Bulletin Technique

Numéro: 181127-140-30-1

Souffleuse à 22 po 100435 060-3732-6
Conversion de l'année modèle 17 à l'année modèle 18

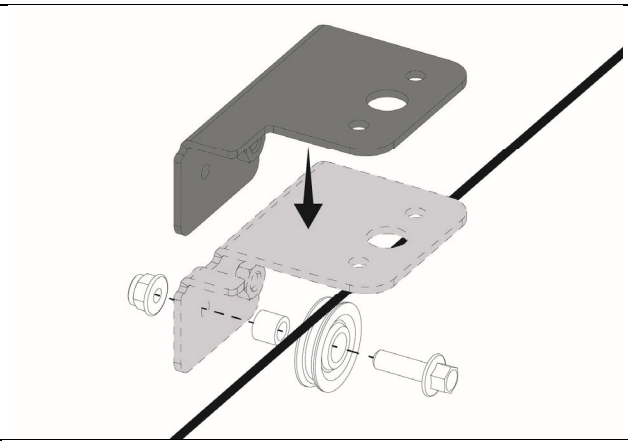
3. Remplacez le siège du support de fil avant. Remontez les boulons et serrez le matériel à 2,2-3,7 pi-lb. Remplacez le clip.

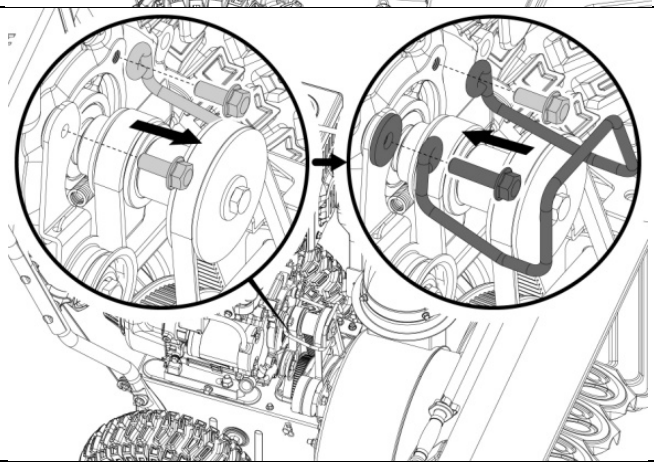
2. Retirez un boulon (20 mm) du garde-courroie; Enlevez également le boulon similaire environ 4 "à gauche (voir illustration). Replacez le nouveau protège-courroie de style double et installez les boulons (20 mm / 30 mm). REMARQUE: Veillez à ce que le côté d'origine soit 20 mm et le nouveau côté est de 30 mm Une fois réinstallé, assurez-vous que la distance entre la poulie et le carter est égale. Réassemblez les boulons et serrez le matériel à 13.3-16.2.pi-lb/18-22Nm.

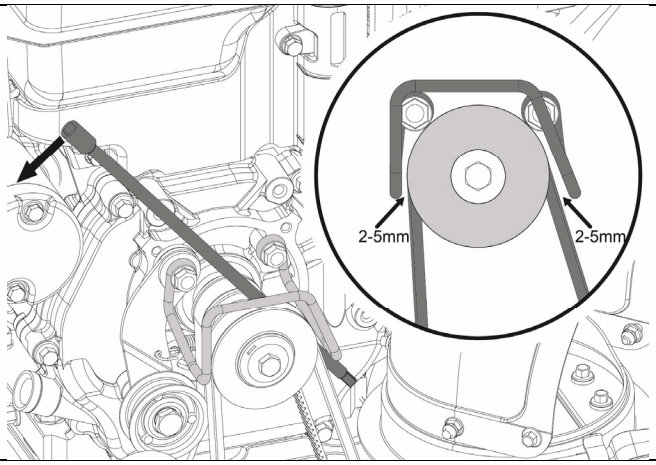
3. Une fois installé, assurez-vous que la poulie et la garde sont à égale distance. (1/16 à 3/16 "ou 2-5 mm). Si la distance doit être ajustée, utilisez avec précaution une rallonge de prise longue ou un levier pour ajuster la garde-courroie. Veillez à ne pas endommager la courroie de la poulie. **NE PAS faites tourner le moteur avec le protège-courroie retiré.**

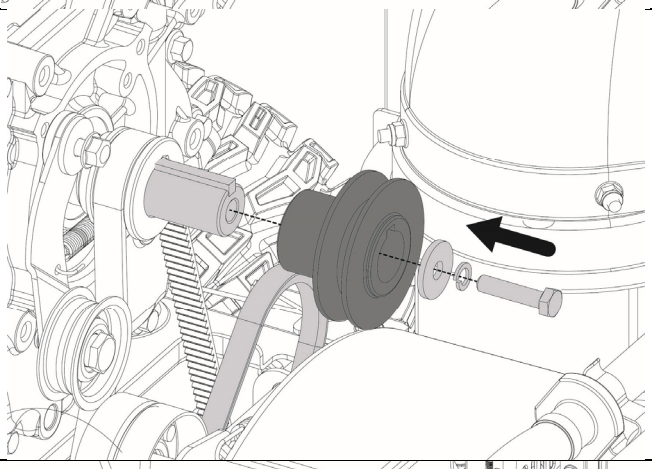
4. Assemblez la nouvelle poulie. Réassemblez le boulon et serrez le matériel pour 13.3 - 16.2 pi-lb/18-22Nm.

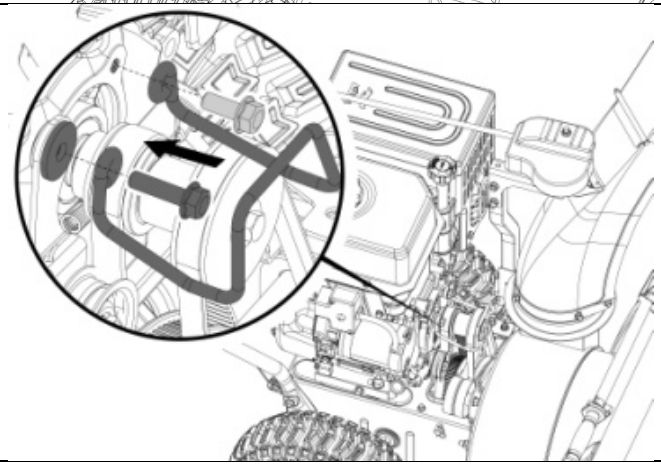
6. Replacez le garde-courroie et installez les boulons de 20mm / 30mm précédemment retirés. REMARQUE: Veillez à ce que le côté d'origine soit 20mm et le nouveau côté à 30mm. Une fois réinstallé, assurez-vous que la poulie et la garde sont à égale distance. Remontez les boulons et serrez le matériel à 13.3-16.2 pi-lb/18-22Nm.

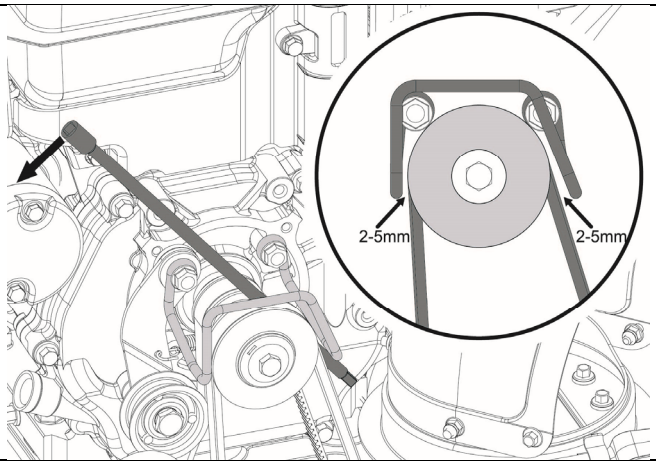
7. 7. Une fois réinstallé, assurez-vous que la poulie et la garde-courroie sont à égale distance. (1/16 à 3/16 "ou 2-5mm). Si la distance doit être ajustée, utilisez avec précaution une rallonge de douille ou un levier pour ajuster la protection. Veillez à ne pas endommager la courroie ou la poulie.
